Contribution du Collectif Cycliste 37,

au Dossier de demande de Déclaration
d'Utilité Publique (DUP)

pour la réalisation de la 1^{ère} ligne de
tramway de l'agglomération
tourangelle

B- ANALYSE CRITIQUE DES SITUATIONS PROJETEES - Commentaires détaillés du Tome 1 Pièce C : Plan général des travaux

Planche 1-5

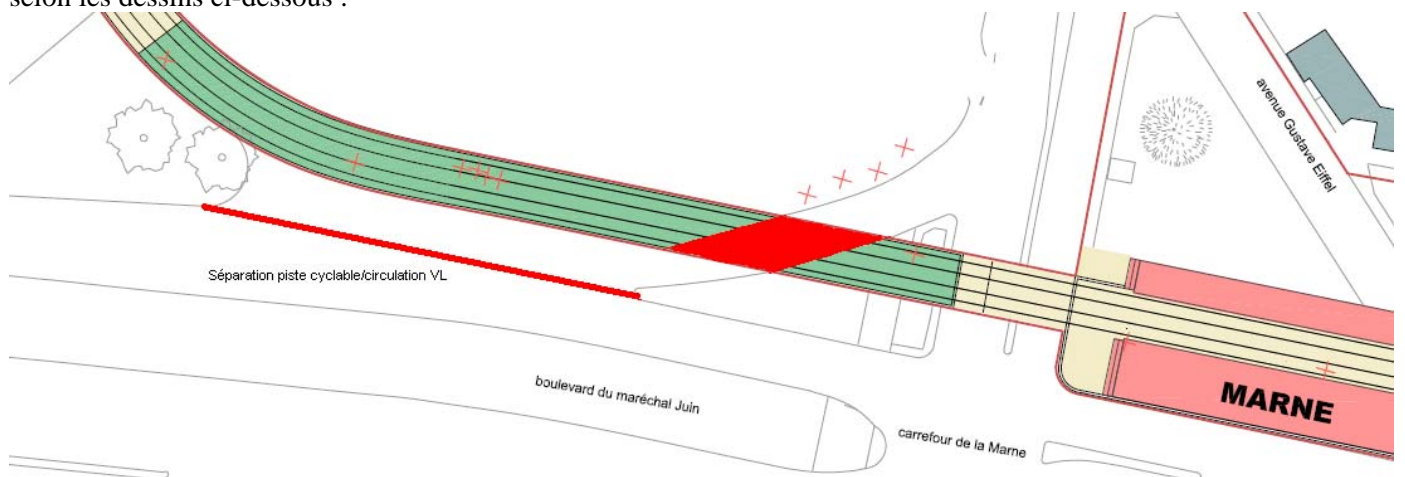
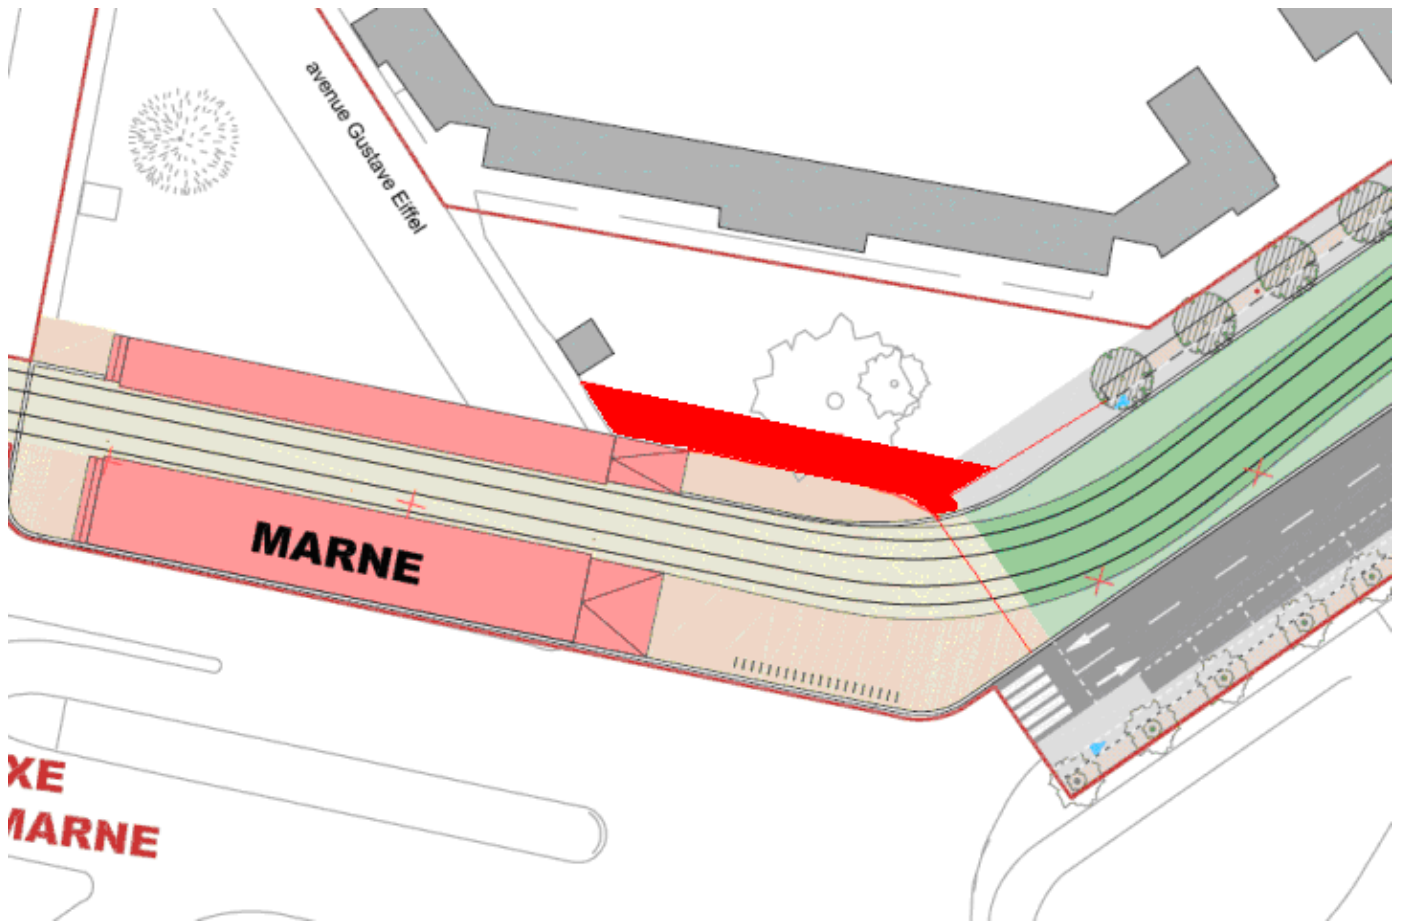
Les aménagements dans l'emprise du projet ne permettent pas l'ensemble des connexions cyclables, et même en supprimant certaines existantes. Le CC37 demande que soient réservées à la circulation cyclable les portions de voie de circulation générale supprimées par le projet : extrémité sud de l'avenue Gustave Eiffel (connexion entre les avenues de l'Europe et Eiffel et l'avenue Maginot à l'arrière de la station Marne) et la bretelle entre l'avenue Maginot et le boulevard du maréchal Juin (en intégrant un revêtement de voirie pour une traversée de la plateforme), selon les dessins ci-dessous :

Planche 2-3

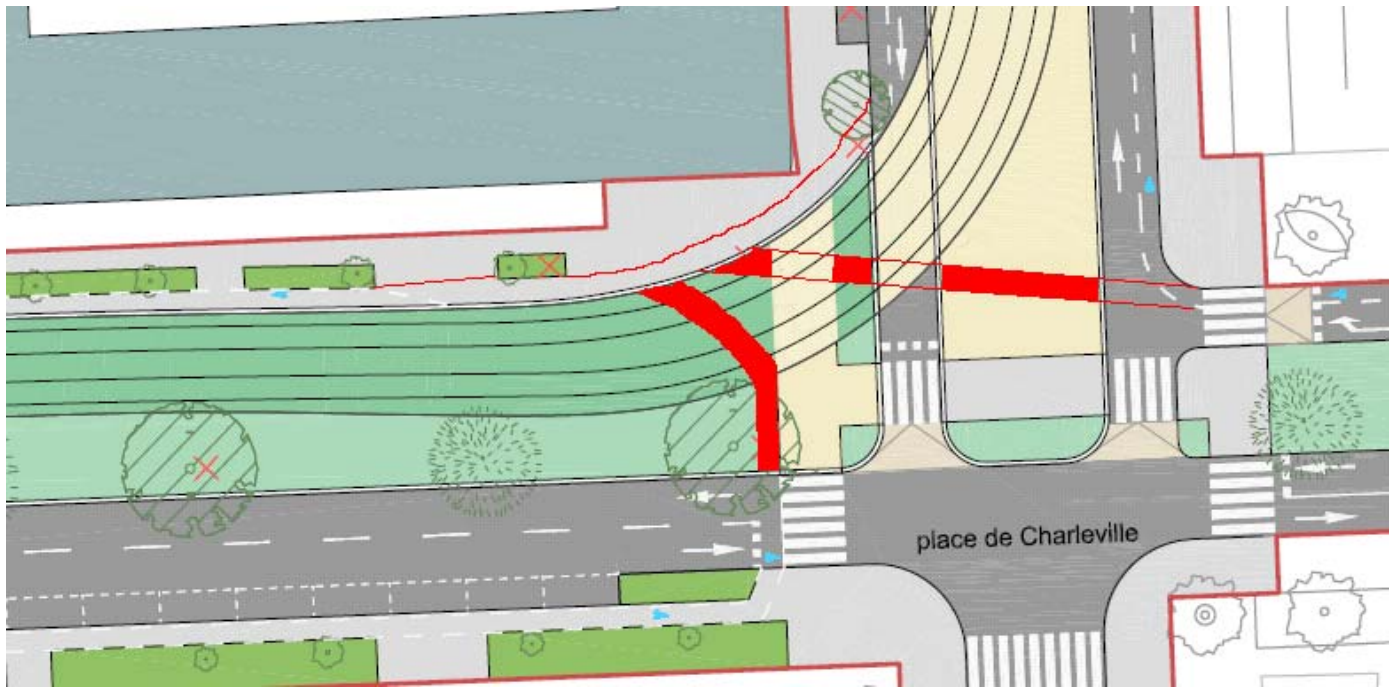
L'aménagement de la place de Charleville, à l'intersection de l'avenue de l'Europe et de la rue de Jemappes, ne permet pas l'ensemble des connexions.

- Connexion Jemappes est->Europe est : le CC37 demande une liaison directe dans l'intérieur de la courbe de la plateforme, le tracé actuel obligeant les cyclistes à emprunter la plateforme ;
- Un conflit existe entre les cyclistes empruntant l'avenue de l'Europe d'ouest en est et les automobilistes tournant à gauche vers le sud de la rue de Jemappes, un marquage au sol est demandé pour matérialiser la traversée, ainsi qu'un aménagement de traversée du terre-plein central ;
- Une traversée de la plateforme est demandée pour permettre aux cyclistes venant de la rue de Lille (par exemple) de traverser l'avenue de l'Europe vers le nord et l'ouest (ils ne feront pas le détour jusqu'à la rue de Calais) ;
- Le fonctionnement général de la place de Charleville est à revoir avec un œil de cycliste.

Planche 3-1

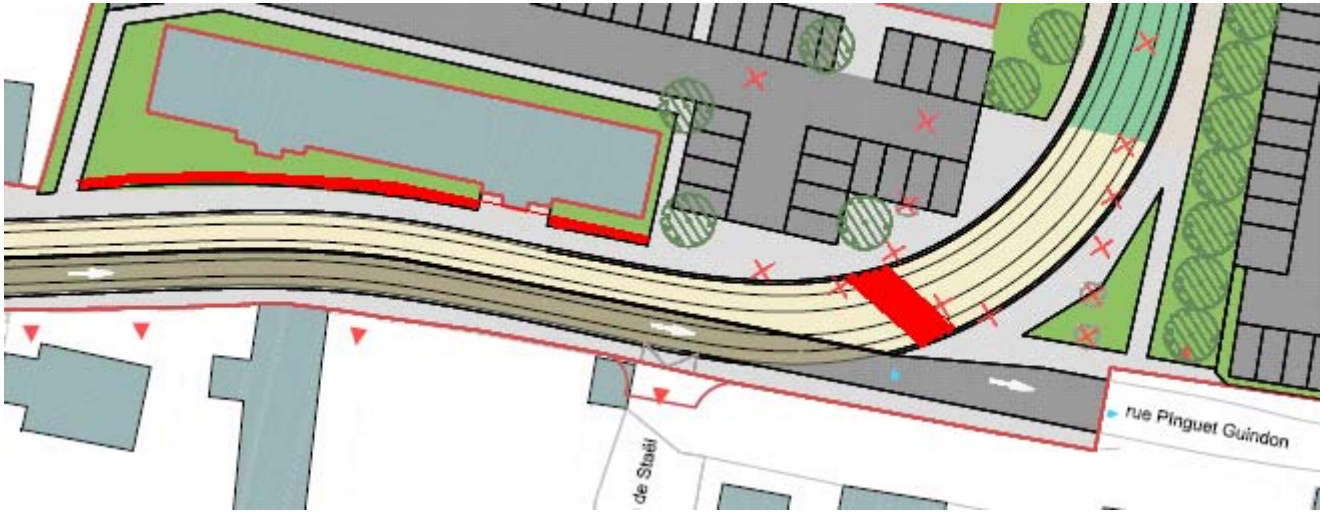
Le cheminement cyclable sur la partie de la rue Pinguet Guindon empruntée par le tramway doit se faire en dehors de la plateforme afin d'éviter la triple mixité VL/vélos/tramway, situation particulièrement accidentogène car les cyclistes prennent l'ornière du rail en sifflet sous la pression des automobilistes les suivants. La largeur engazonnée à l'est de la rue doit être réduite afin de dégager la largeur nécessaire à ce cheminement cyclable bidirectionnel.

La traversée cyclable de la plateforme doit être clairement signalée afin d'éviter la prise en sifflet (notamment par les jeunes cyclistes du groupe scolaire Notre Dame des Ailes).

Planche 4-1

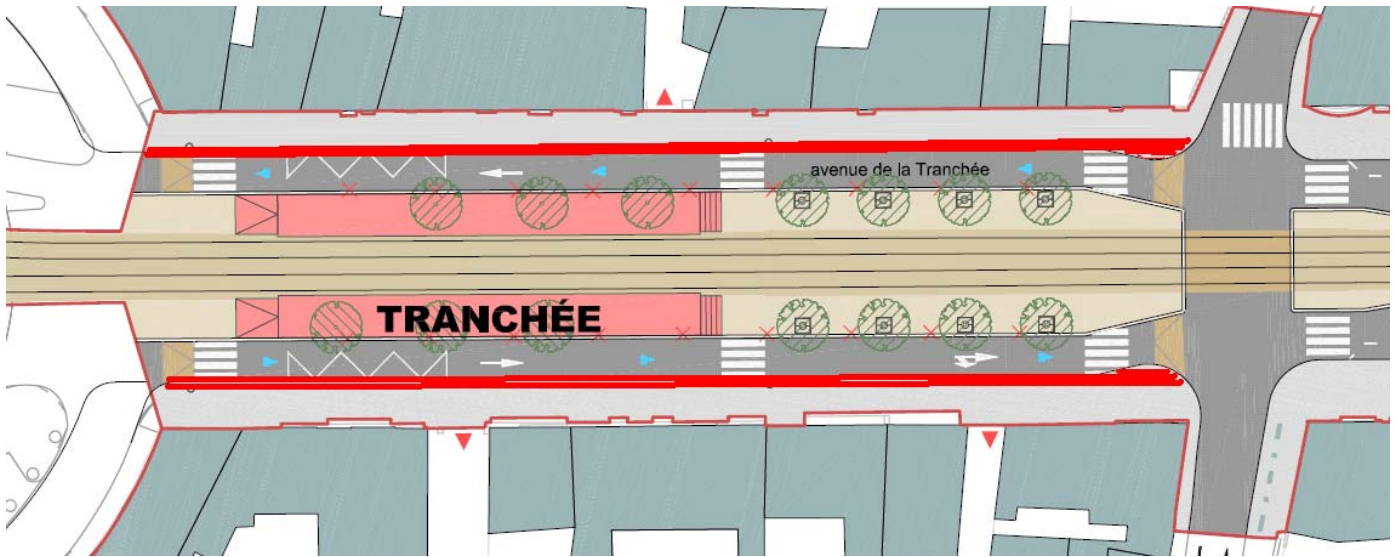
Actuellement les pistes cyclables de l'avenue de la Tranchée sont continues jusque et y compris sur la place de la Tranchée. Le CC37 demande que soit conservée cette continuité, en réduisant la largeur de la voie de circulation VL. Le tracé actuel renvoie les cyclistes dans la circulation générale dans le haut de l'avenue, avec un risque très important de conflit avec les bus au droit de la station, ce qui n'est pas acceptable.

Planche 4-2

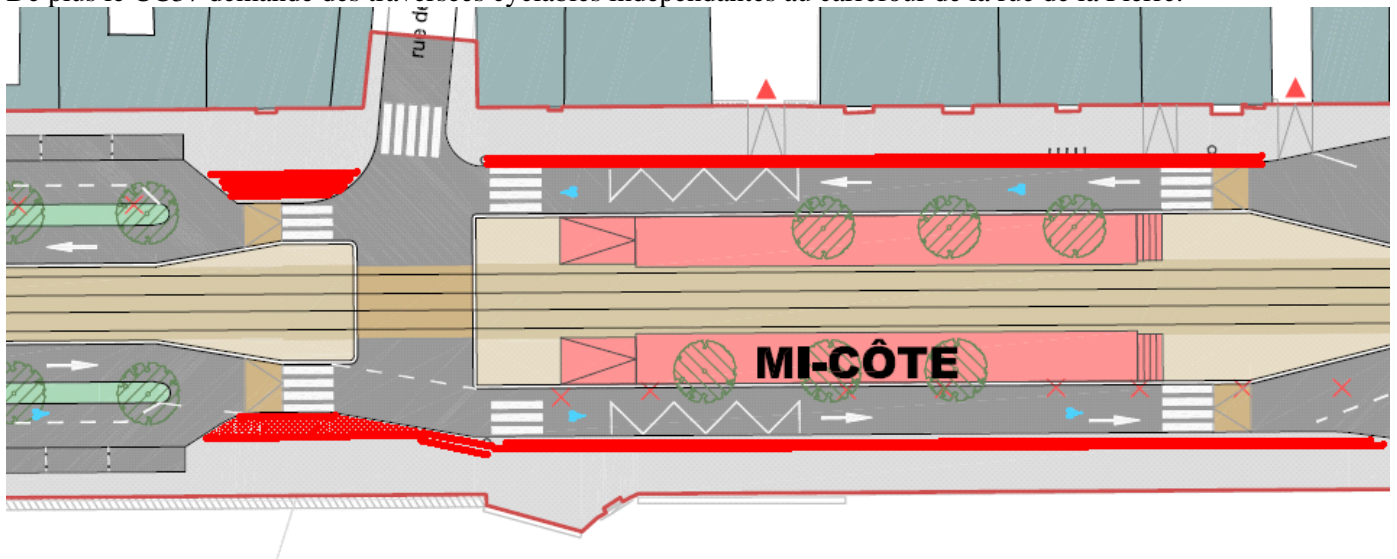
Même demande que pour la planche 4-1 au droit de la station Mi-côte.

De plus le CC37 demande des traversées cyclables indépendantes au carrefour de la rue de la Pierre.

Planche 5-4

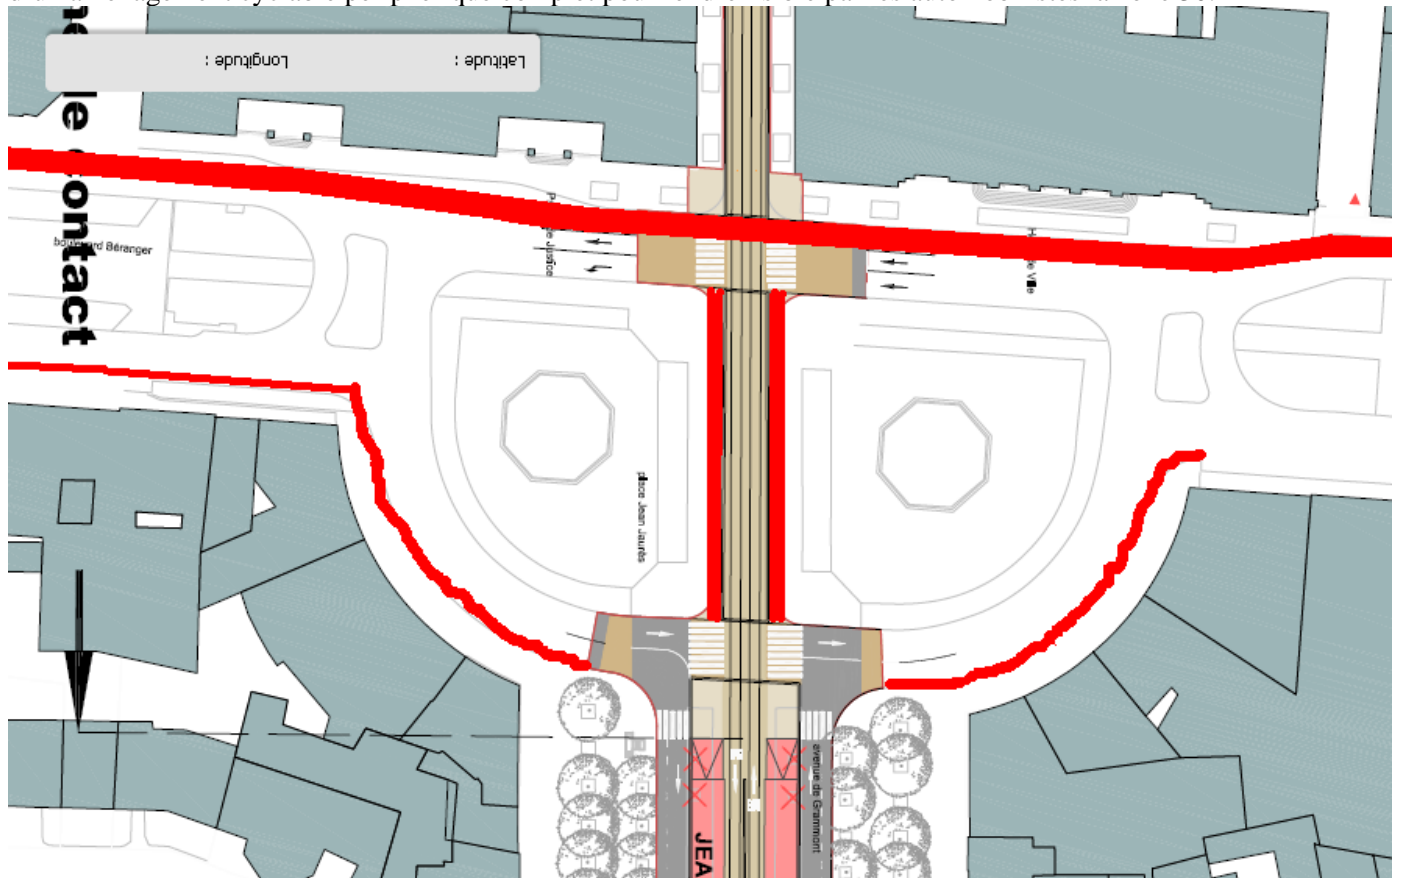
Le CC37 s'étonne de la faible emprise du projet sur la place Jean-Jaurès. Le projet de tramway doit être l'occasion d'une refonte totale de la circulation sur cette place dont le fonctionnement actuel est totalement insatisfaisant.

La partie centrale du boulevard Heurteloup (mail) ne peut en aucun cas être considérée comme un itinéraire cyclable, celle-ci étant occupée plusieurs mois par an par divers événements culturels ou commerciaux (marché de Noël, Vitiloire, ...). La chaussée nord du boulevard Heurteloup doit être réduite à 2 voies de circulation VL, ce qui libère la largeur nécessaire à une piste cyclable de 3m de largeur, largeur nécessitée pour permettre aux cyclistes de tourner à droite dans la partie étroite de la rue Nationale, où ils sont autorisés à circuler sur la plateforme, sans risque de chute dans la gorge des rails. Le réaménagement de la place pourrait permettre la création d'un véritable parvis devant la mairie, pour les événements s'y déroulant (mariages par exemple, pendant lesquels les véhicules des convois stationnent de façon totalement illégale à cheval sur la chaussée et le trottoir, ce qui constitue un encouragement au non respect des codes).

La chaussée de la partie centrale de la place Jean-Jaurès, entre les 2 bassins, doit être élargie pour créer une piste cyclable de chaque côté de la plateforme, permettant une séparation des flux cyclistes, piétons et tramway. L'entrée du boulevard Béranger, de manière symétrique à la sortie du boulevard Heurteloup doit être réduite à 2 voies VL pour permettre le virage en toute sécurité des cyclistes venant de la rue Nationale.

Planche 6-1

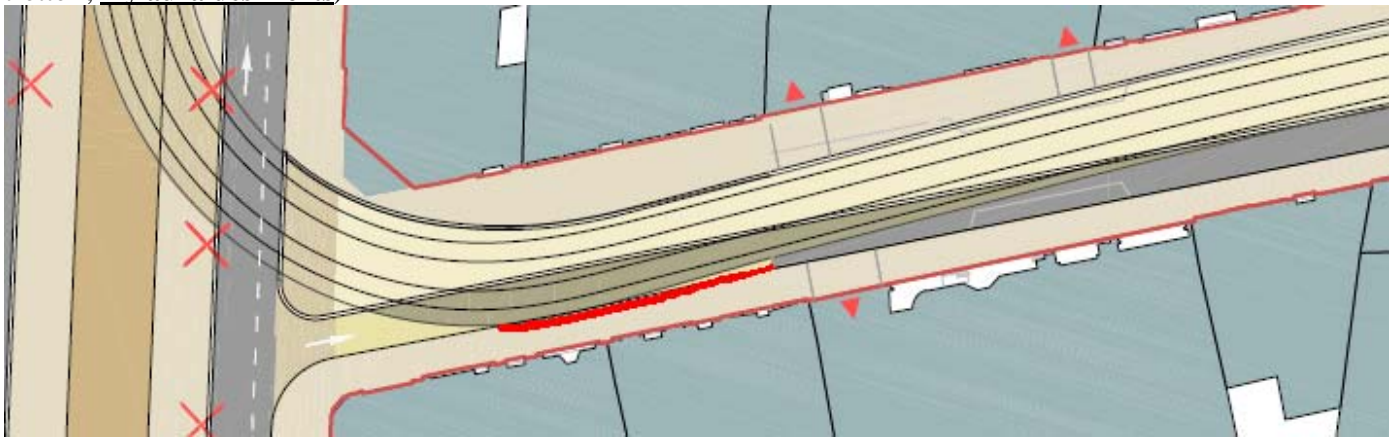
Le CC37 déplore la confirmation du sens unique pour les cyclistes de la rue Charles Gille, même s'il peut en comprendre les raisons techniques. La mise en double sens cyclable aurait été l'occasion de créer une sortie de gare en direction de l'ouest de la ville.

La rue de Bordeaux ne peut en aucun cas être considéré comme un axe cyclable, de par sa nature de rue piétonne commerçante et étant le lieu de manifestations diverses (marché aux livres, ...). L'indication de direction Loire à Vélo depuis la gare par la rue de Bordeaux est de ce point de vue une aberration : imagine-t-on un groupe de 20 cyclistes randonneurs avec sacoches et remorques passer par la rue de Bordeaux le premier samedi de Soldes !!!!!!!!!

Afin de créer cette sortie de gare vers l'ouest, essentielle au développement de l'intermodalité, le CC37 demande la création d'un véritable axe cyclable gare-boulevard Heurteloup-boulevard Béranger et une entrée de la gare depuis les rues Origet et Blaise Pascal par le sud de la station Gare à côté de l'accès direct piétons.

A l'inverse, le CC37 demande que soit prévue et aménagée une traversée cyclable de l'avenue de Grammont depuis la rue d'Entraigues vers la rue Charles Gille en direction de la gare.

Par ailleurs, dans le sens ouest-est (sens de circulation autorisé), la contrainte de rayon de giration du tramway mène à une circulation des VL et des vélos sur la plateforme du tramway, ce qui crée une zone de triple mixité particulièrement dangereuse pour les cyclistes. Le CC37 demande que soit aménagée entre le rail extérieur et le trottoir une largeur minimale de 1.5m clairement signalée comme cyclable pour inciter les cyclistes à éviter la gorge du rail, dont l'angle par rapport à la direction de circulation est nettement inférieure aux 30 degrés spécifiés p124 de la pièce E3 (en clair : sur l'aménagement tel qu'il est représenté avec moins de 1m entre le rail et la bordure du trottoir, **il y aura des morts**).

A l'extrémité ouest de la rue Charles Gille, le CC37 demande que soit réalisée une traversée cyclable de la plateforme indépendante de la chaussée VL pour permettre aux cyclistes de rejoindre la gare.

Planches 7-1, 7-2

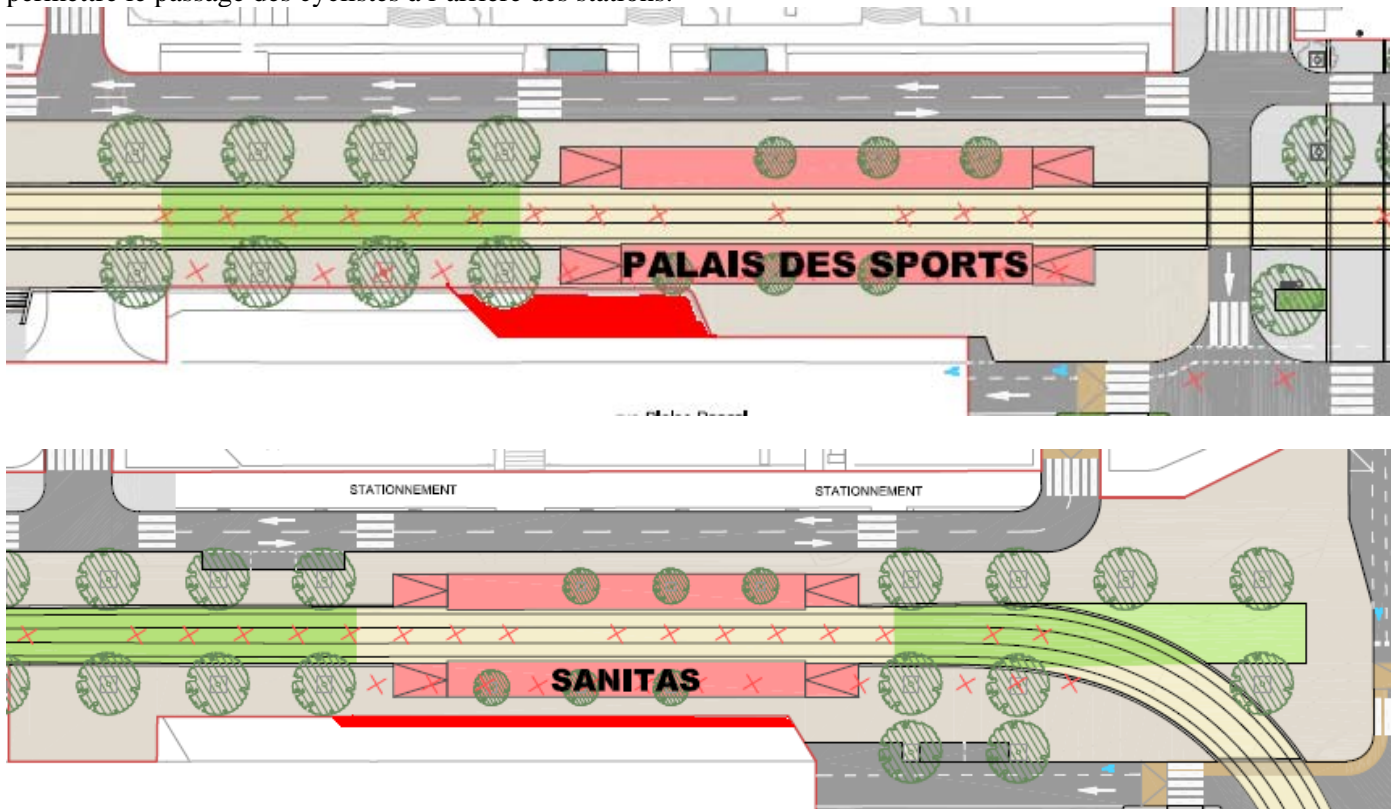
Le CC37 demande que la circulation des cycles soit prévue et organisée sur le mail central situé entre les rues Blaise Pascal-boulevard de Lattre de Tassigny et les allées de la Bourdaisière, du Plessis et de Montrésor, itinéraire qui sera beaucoup plus agréable que les rues Blaise Pascal et boulevard de Lattre de Tassigny pour les randonneurs usagers de la Loire A Vélo. A cette fin, l'aménagement au droit des stations Palais des Sports et Sanitas doit être élargi pour permettre le passage des cyclistes à l'arrière des stations.

Planche 7-3

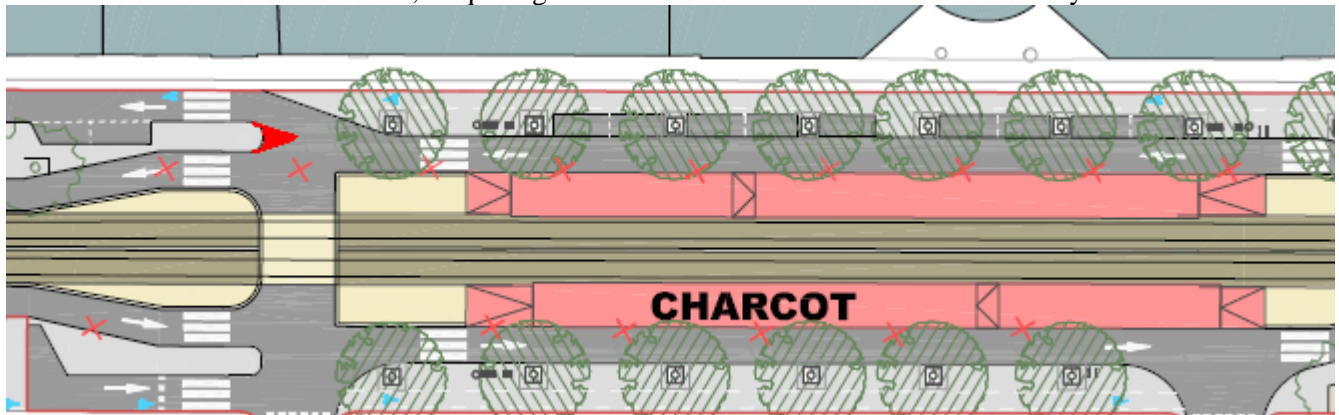
Le CC37 demande que la piste cyclable soit matérialisée sur l'avenue du général de Gaulle y compris dans le carrefour avec l'avenue Saint Lazare, et que soit prévus des feux clignotants cyclistes dans le sens est-ouest de l'avenue du général de Gaulle, comme celui existant rue Edouard Vaillant au carrefour de la rue de la Fuye.

Le CC37 demande que soit revue la géométrie de l'îlot situé au nord-est de la station Charcot. Dans sa configuration actuelle, la circulation des VL au sortir de la station Charcot semble plus dirigée vers la contre-allée que vers la partie centrale de l'avenue de Grammont, ce qui augmentera les conflits entre automobilistes et cyclistes.
